RAPPORT FRA EKSTERN KVALITETSSIKRING

KS2 AV PROSJEKTET

RV. 706 NYDALSBRUA

DNV GL Rapport Nr.: 2019-0012, Rev. 1.0

Figur 5-1 – S-kurve for analyseresultat

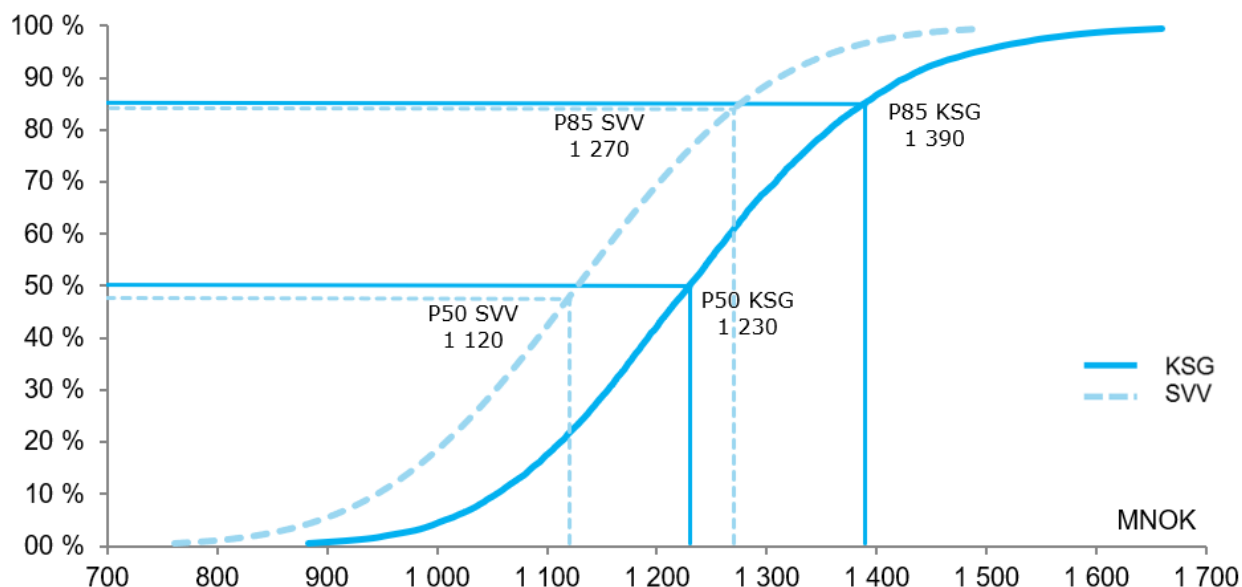
KSG har et noe lavere relativt standardavvik i sitt resultat enn hva SVV har i sitt Anslag. En av årsakene til dette er at SVV i sin modell har benyttet seg av korrelasjon mellom kostnadsposter. KSG mener at det for mange av kostnadspostene ikke blir riktig å modellere med korrelasjon, og har derfor fjernet dette for mange av postene. Noe som videre forklarer differansen er at SVV i sin analyse har modellert med et betydelig oppside- og nedsidepotensial for usikkerhetsfaktorene, noe som bidrar til å øke relativt standardavvik. KSG har fjernet nedsidepotensialet for usikkerhetsfaktorene der hvor dette har blitt vurdert som urealistisk.

KSG mener et relativt standardavvik på 12% reflekterer usikkerheten i prosjektet; RV 706 Nydalsbrua er et bynært prosjekt med både utfordrende marked og grunnforhold, men samtidig et fullt håndterbart prosjekt hvor kvalitet på planlegging, prosjektering, styring og oppfølging av interessenter er god.

Figur 5-2 Endringer fra SVVs Anslag til KSGs resultater

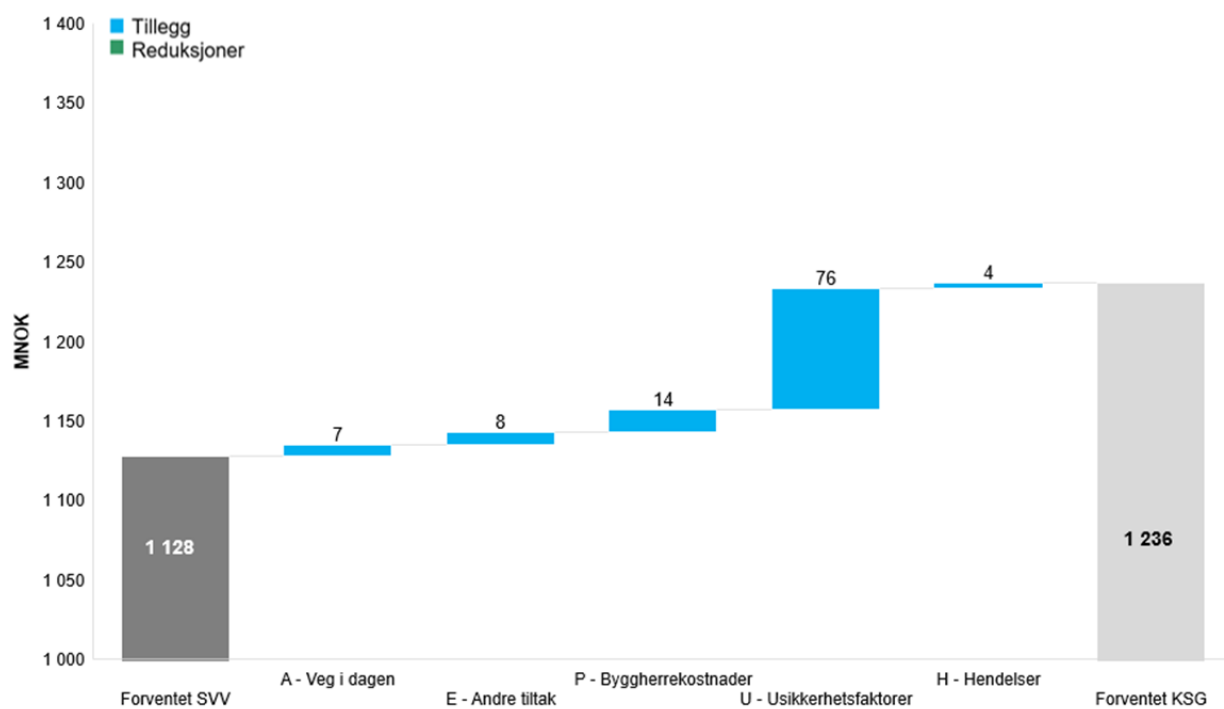
- A10 Arbeidsvarsling, midl. Trafikkavvikling og interimsveger: KSG har økt P90 verdi for rundsummen fra MNOK 30 til MNOK 40. KSG har valgt å modellere usikkerhet knyttet til trafikkavvikling annerledes enn i Anslag. KSG har valgt å skille på usikkerhet knyttet til om Osloveien må åpnes tidligere enn planlagt (modellert som hendelse) og usikkerhet knyttet til behov for trafikkavvikling utløst av andre årsaker enn at Osloveien må åpnes før planlagt (modellert i denne posten som estimatusikkerhet). Dette medfører en økning i forventet verdi på MNOK 4,4, samt et resulterende påslag i Rigg og Drift, og MVA, på henholdsvis MNOK 0,9 og MNOK 1,4.

- P1 Planlegging og prosjektering: KSG har etter forespørsel mottatt oppdatert kostnad for påløpt og planlagt prosjektering (/D086/). KSG har beholdt sannsynlig verdi fra Anslag, men har delt posten i påløpt og gjenstående slik at påløpt kostnad kan legges uten usikkerhet i kalkylen. Dette medfører en reduksjon i forventet verdi på MNOK 0,7, samt en resulterende reduksjon i MVA på MNOK 0,2.
- P2 Byggeledelse: KSGs endringer i mengde- og enhetsprisestimat er redegjort for under. Endringen utgjør en økning i forventet verdi på MNOK 14,8.

Figur 5-4 Tornadodiagram for elementene som bidrar med mest usikkerhet til prosjektet (MNOK)

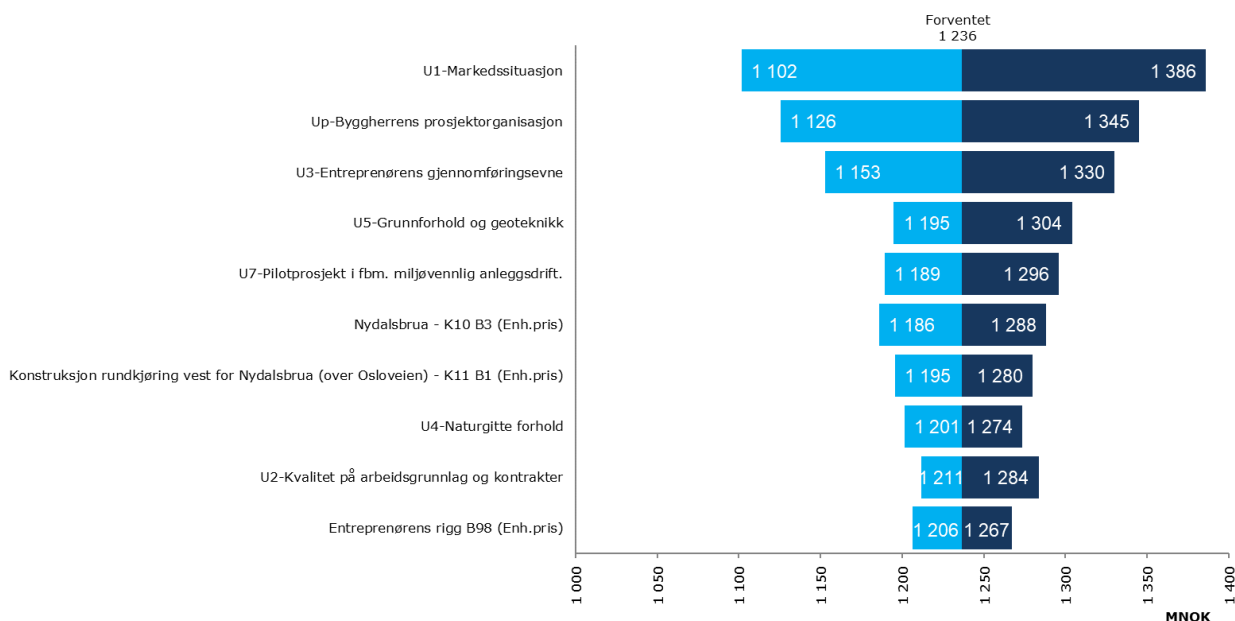
Figuren viser at markedssituasjonen er den største usikkerheten i prosjektet, deretter følger Up Byggherrens prosjektorganisasjon og U3 Entreprenørens gjennomføringsevne.

Tornadodiagrammet gir en indikasjon på hvilke faktorer og kalkyleelementer det er viktig å ha fokus på under planlegging og gjennomføring av prosjektet. I kapittel 5.3 beskrives de største usikkerhetene nærmere, med tilrådninger for redusering av usikkerhet.

- T22. Det bør gjennomføres informasjonstiltak rettet mot entreprenører. Det kan skje gjennom et informasjonsmøte med leverandører med fokus på prosjektets planer og leveranser. Formålet med møtet vil være å markedsføre prosjektet og få tilbakemeldinger mht. plan for gjennomføring, entreprisform og kontraktsinndeling.
- T23. Det bør vurderes om skandinavisk språk kan aksepteres i tilbudet og om enkelte vedlegg kan leveres på engelsk. Dette kan legge bedre til rette for utenlandsk deltakelse i konkurransen.

Figur 6-3 Prosjektets styrings- og kostnadsramme, MNOK 2018-kroner

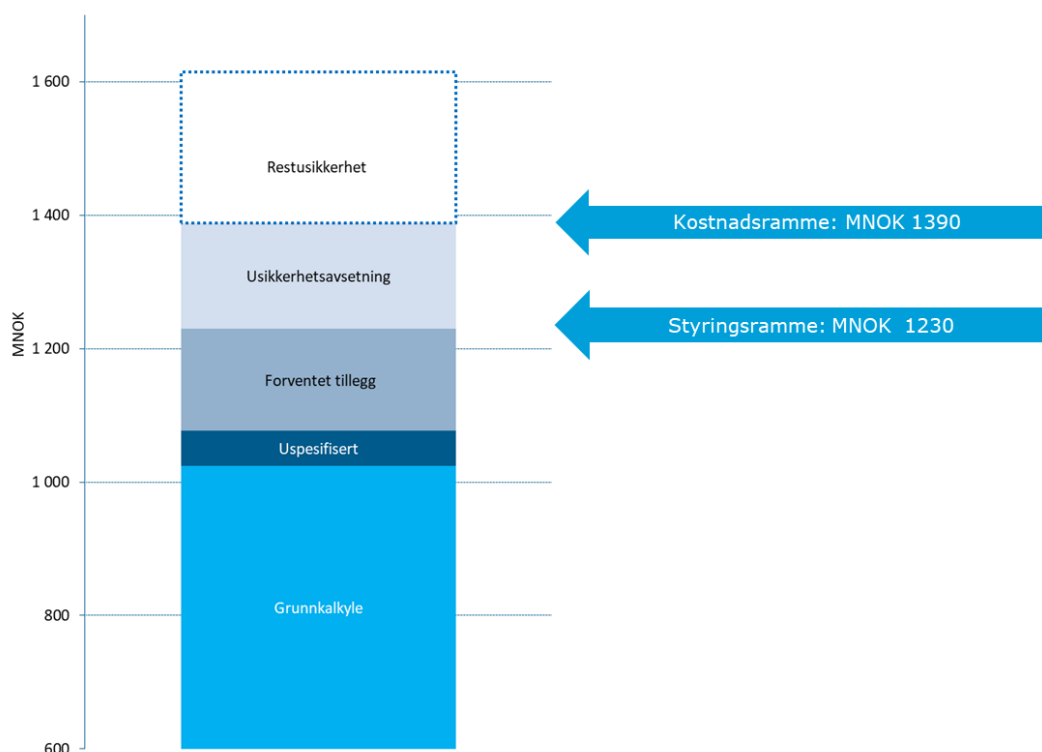
KSG foreslår at kostnadsmålene oppdateres i henhold til KSGs usikkerhetsanalyse som presentert i kapittel 5. Det gir følgende kostnadsmål (oppgitt i 2018-kroner):

- styringsramme settes lik P50: MNOK 1 230
- kostnadsramme settes lik P85: MNOK 1 390
